PEDIDO DE ESCLARECIMENTO

Concorrência Pública nº: 001/2020

Objeto: “Contratação de empresa especializada para execução das obras para implantação de galeria de drenagem de águas pluviais em concreto armado, para eliminação de pontos críticos de enchentes, com o intuito de sanar os recorrentes problemas de drenagem de águas pluviais, sito à rua Pio XII, bairro Residência, do Município de Vassouras-RJ

PA 2474/2020

Exemplos:

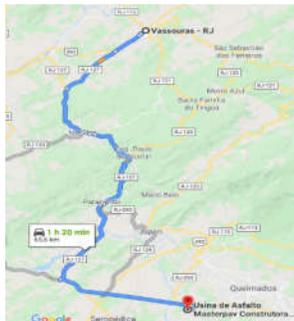
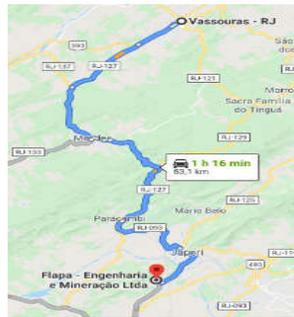
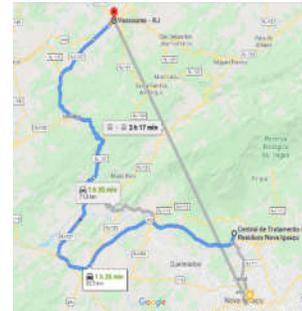
8) Solicitamos as informações de quais usinas de asfalto, jazidas de solo, pedreiras e bota-fora foram utilizadas como referência para o cálculo dos DMTs adotados na planilha orçamentária;

- 8) Utilizamos o DMT no raio de 70KM, para (Usinas, Pedreiras e Jazidas) existem várias em diversos Km menores.
E para Bota-fora oficial DMT de 120,00 KM (CTC Nova Iguaçu a distância e de 82,9KM), para que possam ver qual o melhor custo benefício. (figura2)
